**Европейская экономическая комиссия****Комитет по внутреннему транспорту****Всемирный форум для согласования правил  
в области транспортных средств**

Женева, 25–28 июня 2024 года

**Рассмотрение проектов поправок  
к существующим правилам ООН,  
представленных GRBP****Предложение по дополнению 16 к поправкам серии 02  
к Правилам № 117 ООН (шины, сопротивление качению,  
издаваемый при качении звук и сцепление на мокрых  
поверхностях)****Представлено Рабочей группой по вопросам шума и шин\***

Рис. 1

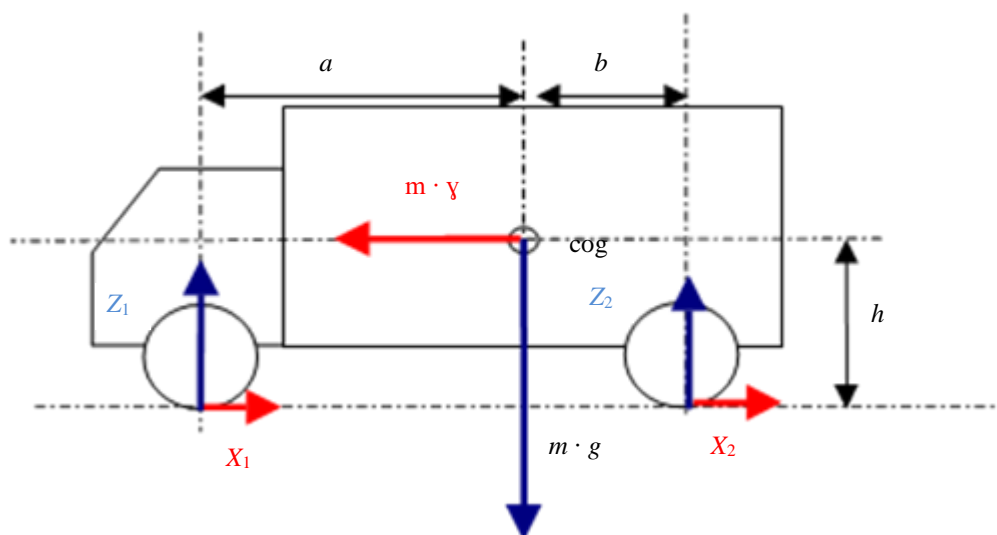
Пункт 2.2.2.7.5 изменить следующим образом:

- «2.2.2.7.5 Расчет относительного коэффициента сцепления шины с мокрым дорожным покрытием

Коэффициент сцепления с мокрым дорожным покрытием представляет собой относительную характеристику потенциальной шины по сравнению с эталонной шиной. Способ его расчета зависит от конфигурации испытания согласно пункту 2.2.2.2 настоящего приложения. Коэффициент сцепления шины с мокрым дорожным покрытием,  $G$ , рассчитывают в соответствии с таблицей 7:

где (см. также рис. 1):

*Примечание:* когда значение  $h$  точно неизвестно, применяют следующие значения, соответствующие наихудшему сценарию: 1,2 для конфигурации С2 и 1,5 для конфигурации С3.

Рис. 1

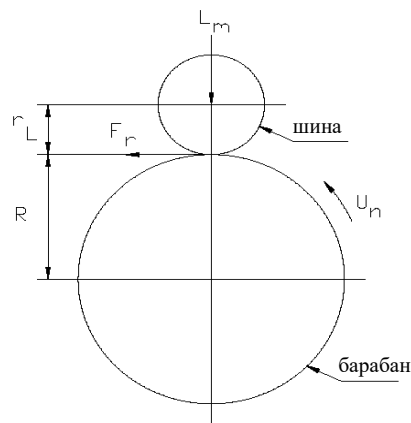
Пункт 4.5 изменить следующим образом:

##### «4.5 Измерение и регистрация показаний

Измеряют и регистрируют следующие показания (см. рис.1):

- a) испытательная скорость  $U_n$ ;
- b) нагрузка на шину перпендикулярно поверхности барабана  $L_m$ ;
- c) первоначальное испытательное внутреннее давление, определенное в пункте 3.3 выше;
- d) измеренный коэффициент сопротивления качению  $C_r$  и его скорректированное значение  $C_{rc}$  при 25 °C и диаметре барабана 2 м;
- e) расстояние от оси шины до наружной поверхности барабана в установившемся режиме  $r_L$ ;
- f) температура окружающего воздуха  $t_{amb}$ ;
- g) радиус испытательного барабана  $R$ ;
- h) выбранный метод испытания;
- i) испытательный обод (размер и материал);
- j) шина: размер, изготовитель, тип, идентификационный номер (если таковой существует), индекс категории скорости, индекс несущей способности, номер DOT (Министерство транспорта).
